**Forum mondial de l'harmonisation
des Règlements concernant les véhicules****180^e session**

État d'avancement de l'élaboration de nouveaux RTM ONU**ou d'amendements à des RTM ONU existants :****RTM ONU n° 6 (Vitrages de sécurité)****Autorisation d'élaborer un amendement au Règlement
technique mondial ONU n° 6 (Vitrages de sécurité)****Communication du représentant de la République de Corée***

Demande d'autorisation d'élaborer un amendement au RTM ONU n° 6 (Vitrages de sécurité)

Figure 4
Détermination de la zone I

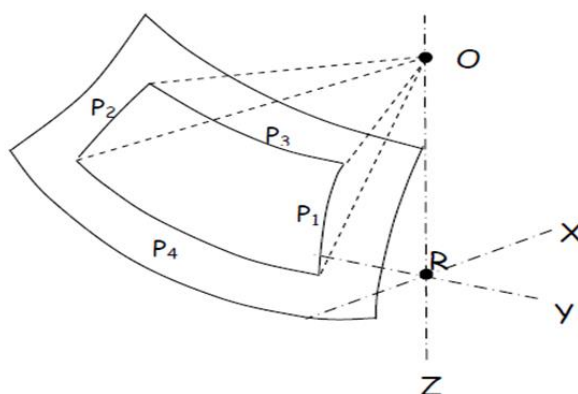
- v) Paragraphe 7.1.3.3.2 Zone I – La zone du pare-brise délimitée par l'intersection du pare-brise avec les quatre plans ci-après :

Le masque opaque peut être exclu de la zone I. Il s'agit des zones limitées où il est prévu qu'un dispositif de détection, comme un détecteur de pluie, un rétroviseur ou des capteurs de véhicules autonomes, sera fixé sur la surface interne du pare-brise. Le masque opaque où ces dispositifs peuvent être installés est défini au paragraphe 7.1.3.2.4 (fig. 2 a) et 2 b)) de la présente annexe.
